Réf. D.U. : 03/PFD/582593
Réf. C.R.M.S. : GM/BSA-2.43/s.584
Annexe : 1 dossier

Objet : BERCHEM-SAINTE-AGATHE. Rue des Chats. Construction d'une crèche.
Demande de permis d'urbanisme – Avis de la CRMS
(Dossier traité par Mme I. Van Den Cruyce – D.U.)

Fig. 1 : plan d'implantation (extrait du dossier – plan A3/01) Fig.2 : plan rez-de-chaussée (extrait dossier plan égouttage PU04)

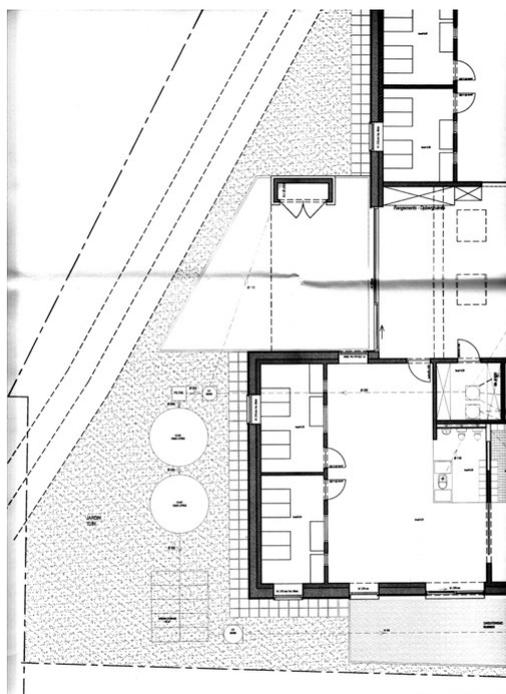
- au sud de la parcelle, la plus grande profondeur de la crèche (y compris le bassin d'orage) est de 32,50 m depuis l'alignement des maisons (rue des Chats) ; la fig.4 n'autorise que 32,48 m. Par contre, au nord, on mesure 24 m à partir du plan PU 04 mais selon l'accord mentionné ci-dessus, seulement

18,40 m seraient autorisés (fig.4). Il y aurait donc un dépassement de plusieurs mètres vers le collecteur, ce qui n'est pas admissible.

- En longueur (longueur de trottoir), l'emprise totale de la crèche est approximativement de 33 m.

- Vu le débordement en profondeur de l'emprise de la crèche, le nouveau bâtiment, tel que dessiné dans le projet, se situerait, en outre, sur le chemin (déjà réalisé) de la promenade verte.

Dès lors, la CRMS demande de revoir l'implantation et l'emprise au sol du nouveau bâtiment (y compris des terrasses, de l'égouttage et des citernes) de manière à respecter rigoureusement l'accord passé entre la DMS, Bruxelles Environnement et la Commune de Berchem-Sainte-Agathe et de garantir le maintien des aménagements existants liés au collecteur du Molenbeek et à la promenade verte, lesquels avaient eux-mêmes été adaptés, notamment pour préserver la saulaie existante. Afin d'éviter toute confusion à ce sujet, la situation actuelle devrait être dessinée avec précision sur les plans du projet qui sera modifié en conséquence, là où c'est nécessaire, pour assurer la bonne conservation des aménagements existants (tout en prévoyant une distance suffisante par rapport à ces installations et le chemin de la promenade verte).

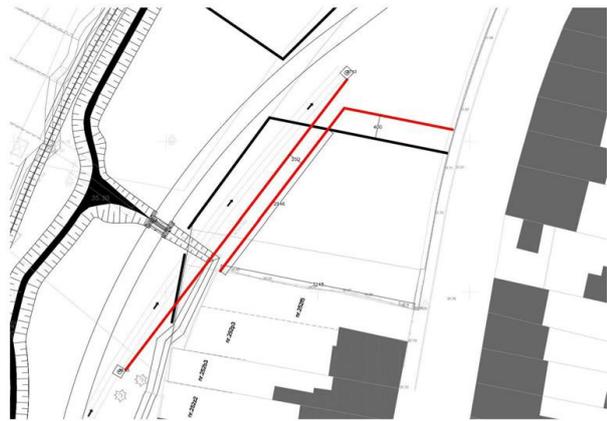
Sur base de la fig. 4, cette dimension de la parcelle peut être évaluée à 30,36 m. Ici, également, on observe un dépassement de près de 10%.
